**Соглашение 1958 года – Рассмотрение проектов  
поправок к действующим правилам,  
представленных GRSG**

### **Предложение по поправкам серии 01 к Правилам № 43 (безопасные стекловые материалы)**

#### **Представлено Рабочей группой по общим предписаниям, касающимся безопасности\***

## Упрочненные ветровые стекла с пластиковым покрытием

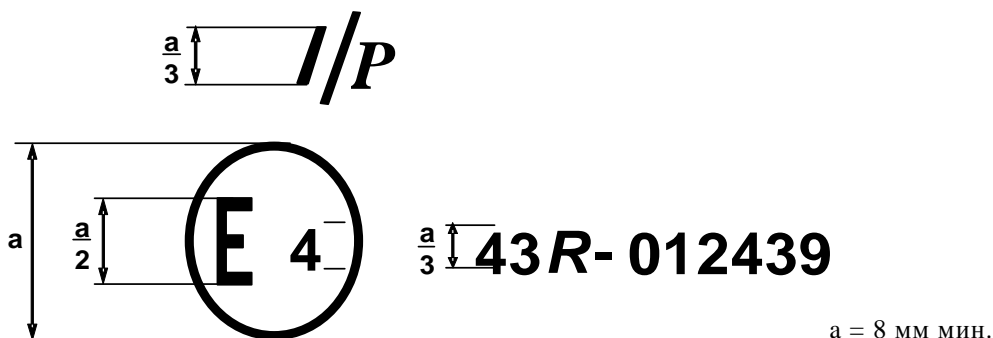
Приложение 2 изменить следующим образом:

Приведенный выше знак официального утверждения... под номером официального утверждения 012439. Номер официального утверждения указывает... Правил № 43 с внесенными в них поправками серии 01.

#### Образец А

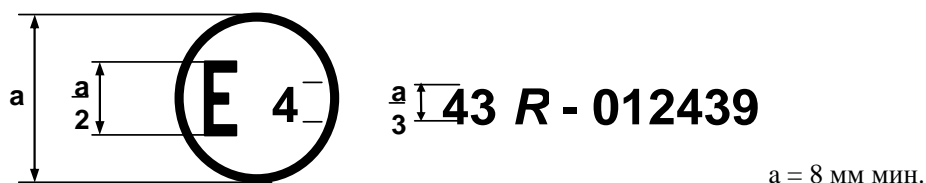
Приложение 2А изменить следующим образом:

Приведенный выше знак официального утверждения... под номером официального утверждения 012439. Номер официального утверждения указывает... Правил № 43 с внесенными в них поправками серии 01.

"Рисунок 1

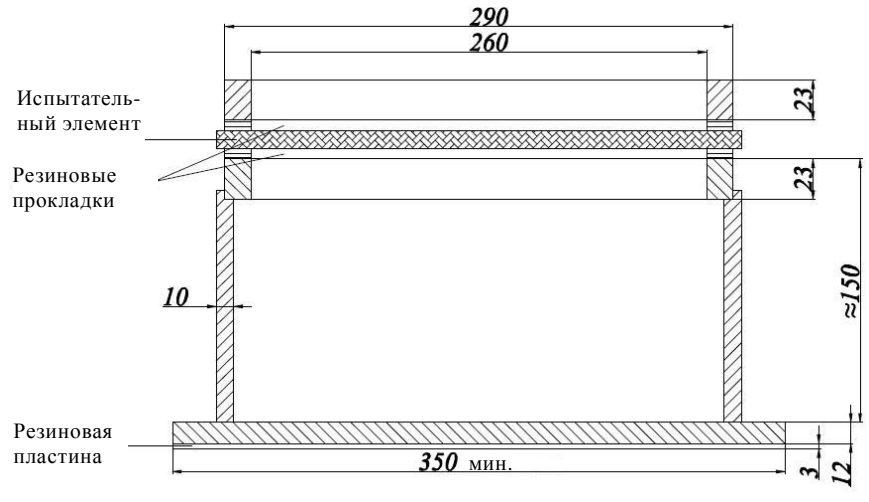
Пункт 2.1.1.3, рисунок 1 изменить следующим образом:

**Подставка для испытания на удар шаром**

"Рисунок 20

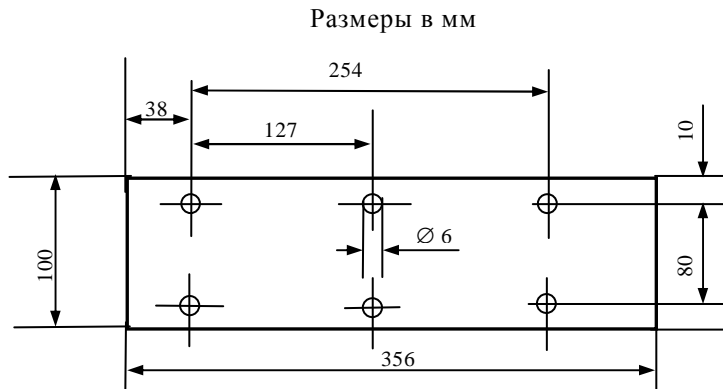
Пункт 10.5.1., рисунок 20 изменить следующим образом:

**Образец**

"Рисунок 3

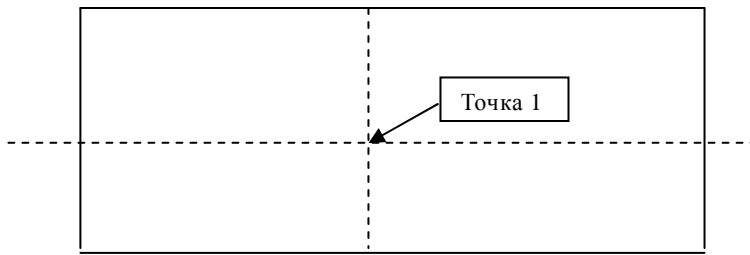
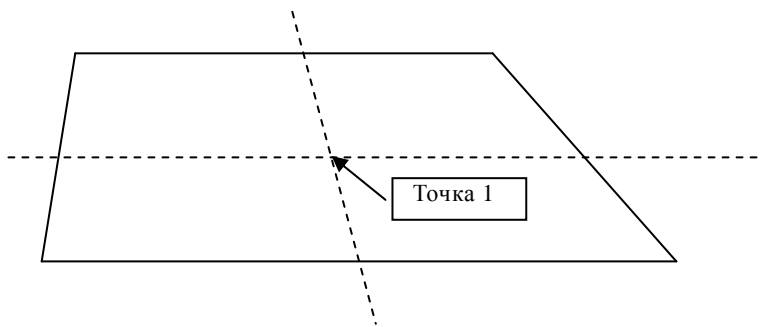
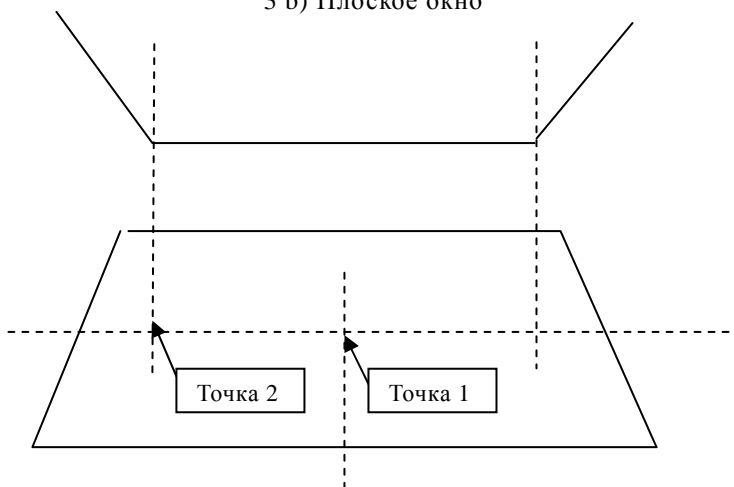
Приложение 17, рисунок 3 изменить следующим образом:

**Предписанные точки удара для равномерно упрочненных стекол**

3 а) Плоское окно

3 б) Плоское окно

3 с) Выпуклое окно"
